改善箇所説明図

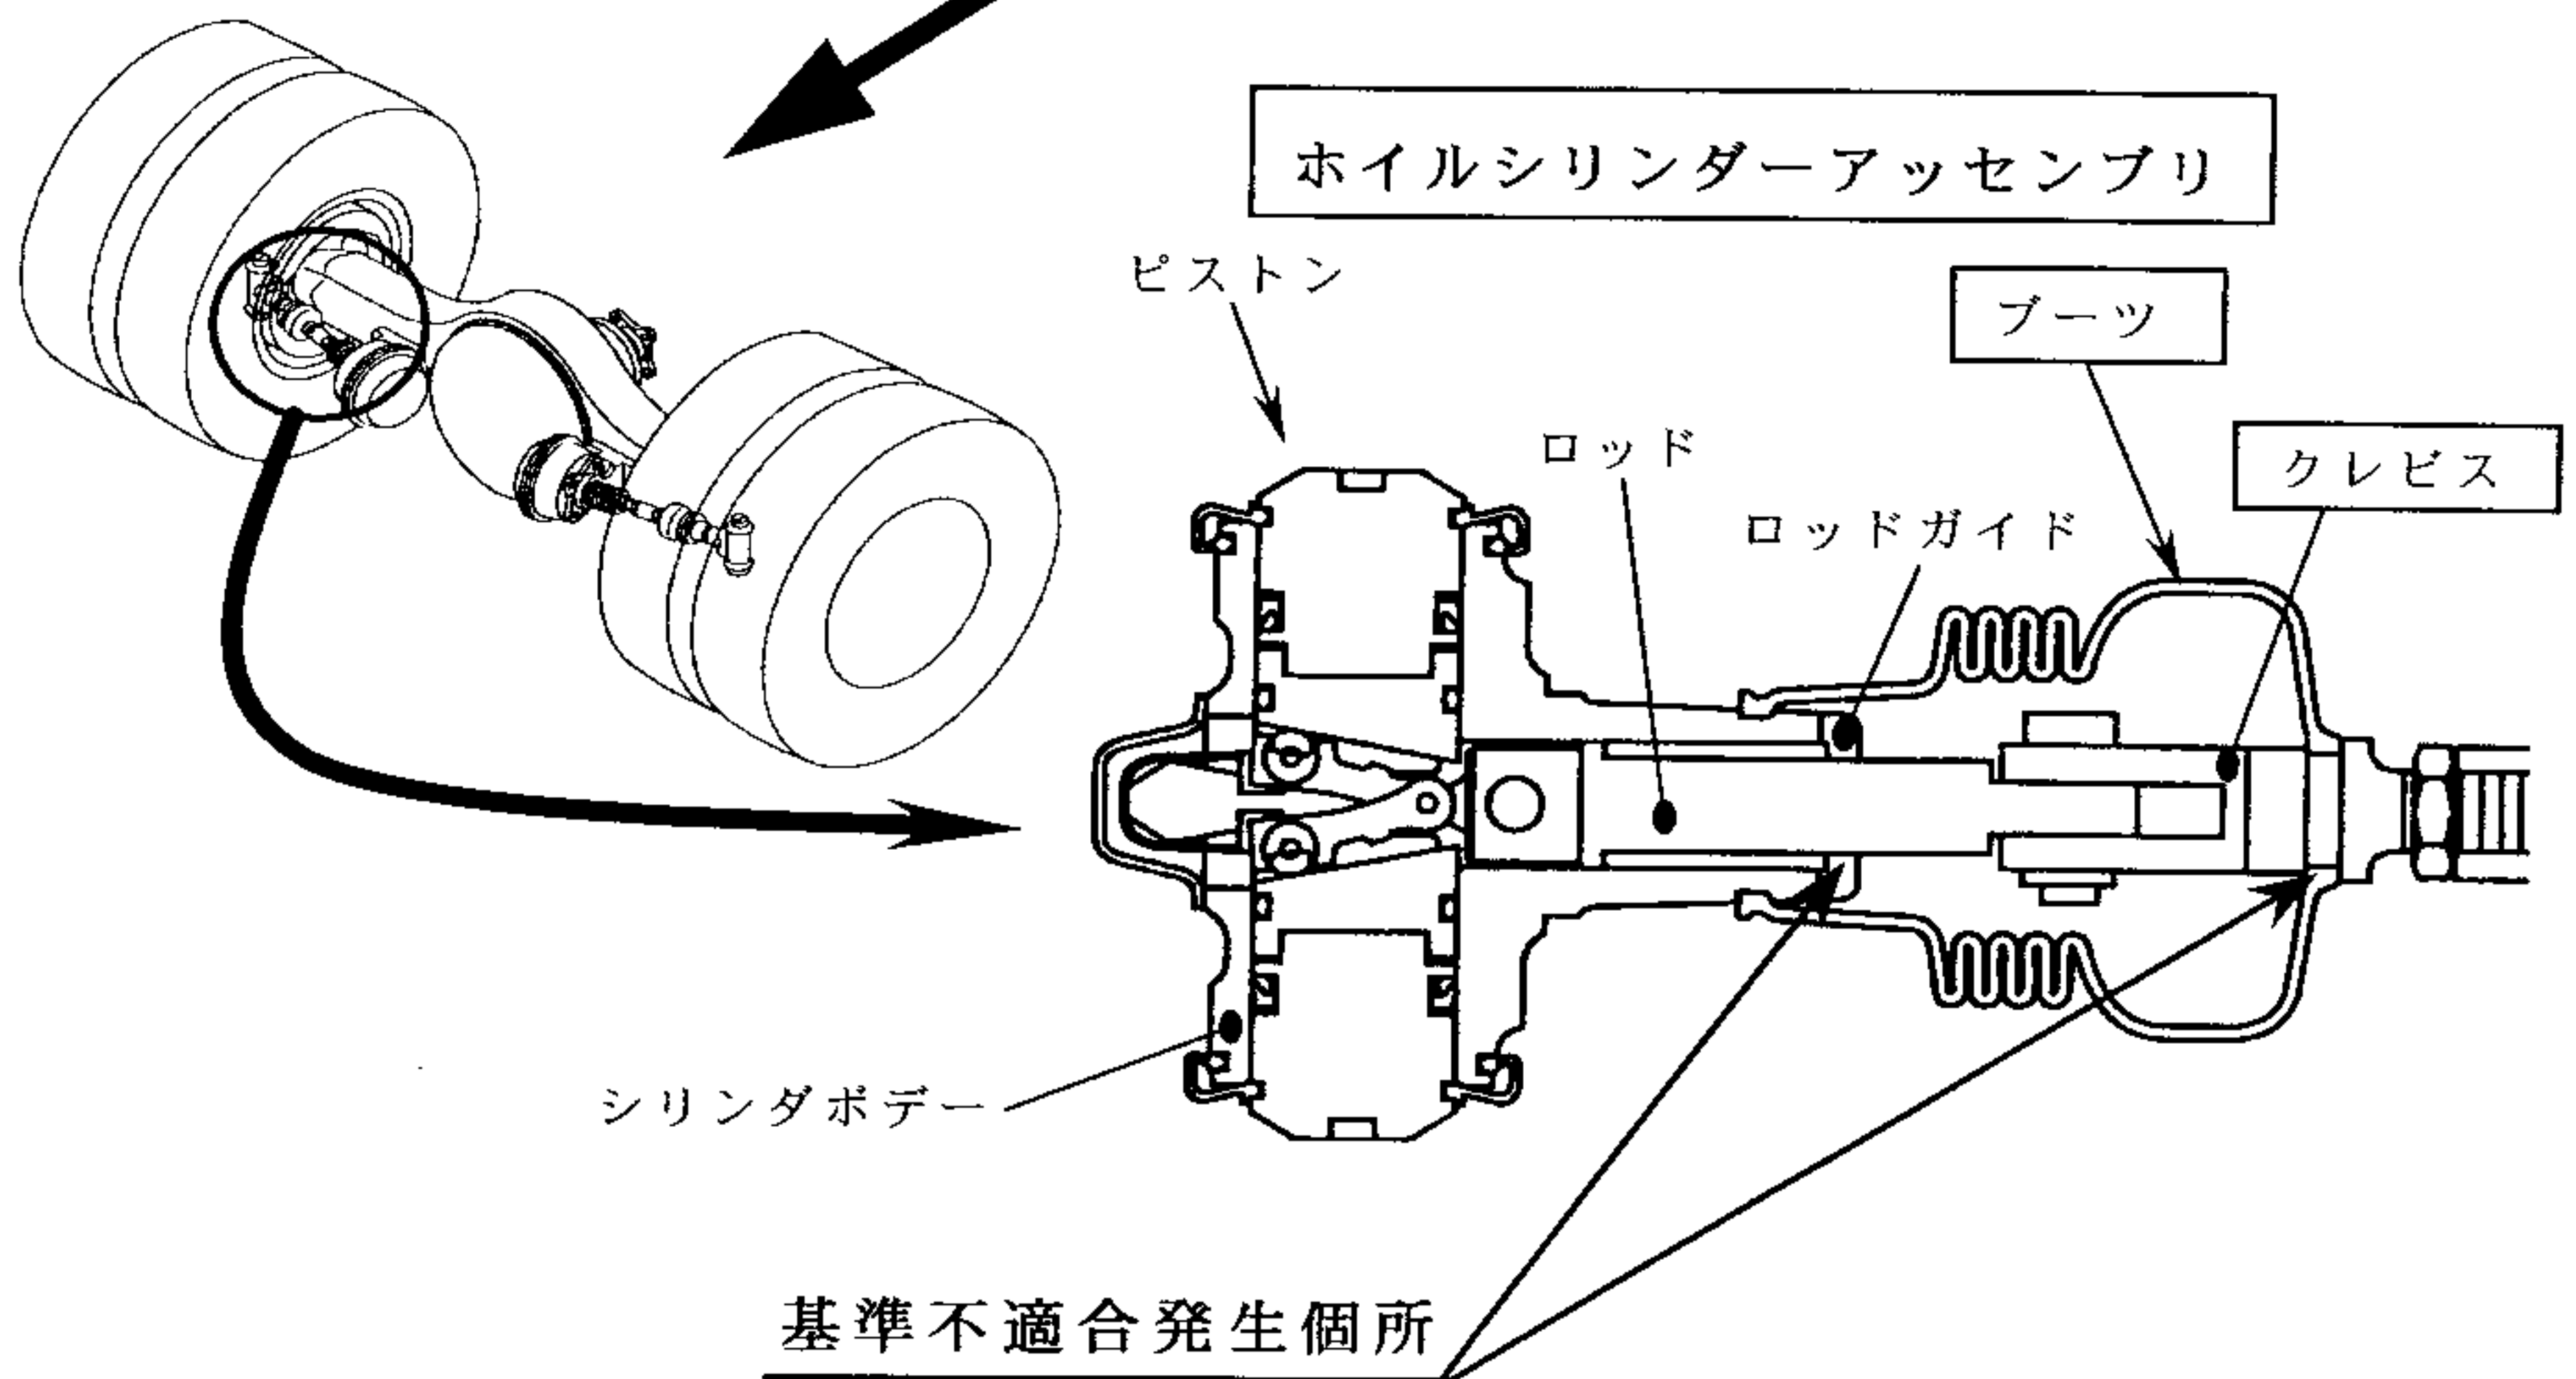
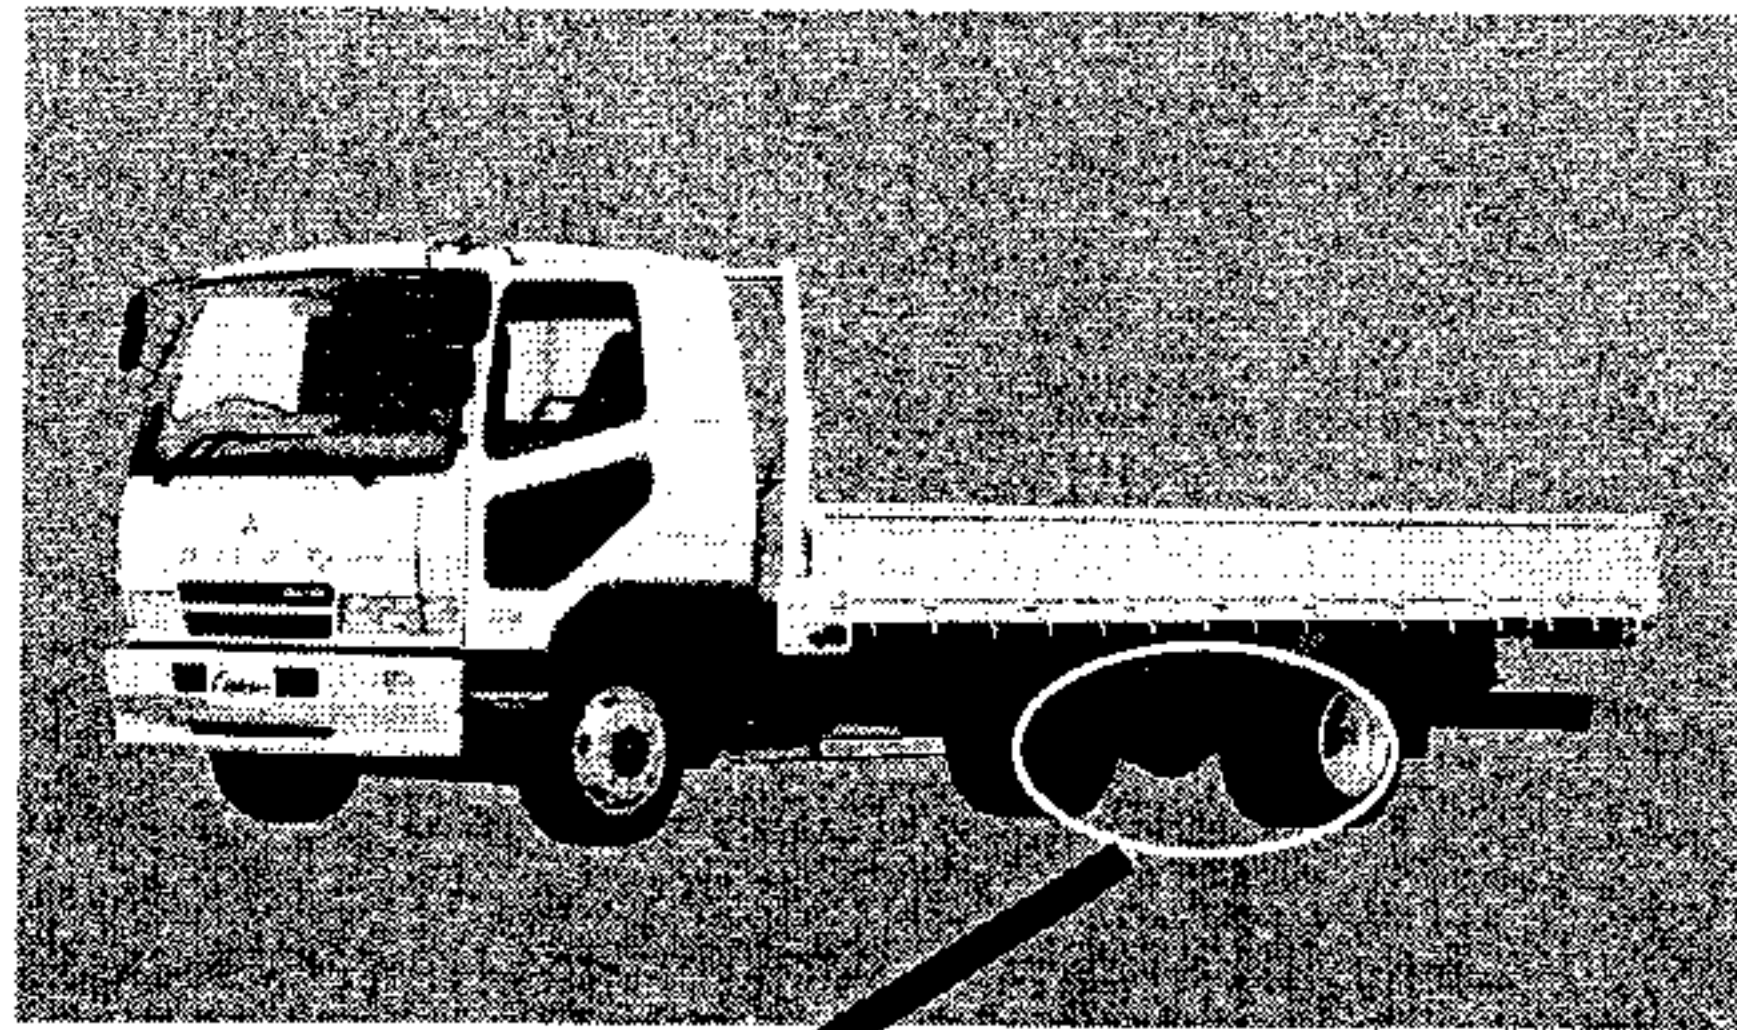
駐車制動装置において、空気式駐車制動装置のホイールシリンダの防水及び防塵用ゴム製ブーツ装着時に不適切な潤滑材を使用していたため当該ブーツが膨潤して気密性が低下し、そのままの状態で使用を続けると、当該ブーツ内に水が浸入してホイールシリンダ内の摺動部が錆で固着し、駐車ブレーキの制動力の低下、又は、主制動装置がフェード現象をおこすおそれがある。

全車両、ロッド及びロッドガイドを点検し、錆が発生しているものは対策品のクレビスを組込んだホイールシリンダーアッセンブリに交換し、バンドを追加する。また、錆がないものはクレビスを対策品に交換の上、ブーツを良品と交換するとともにバンドを追加する。

注：□は、交換及び追加部品を示す。
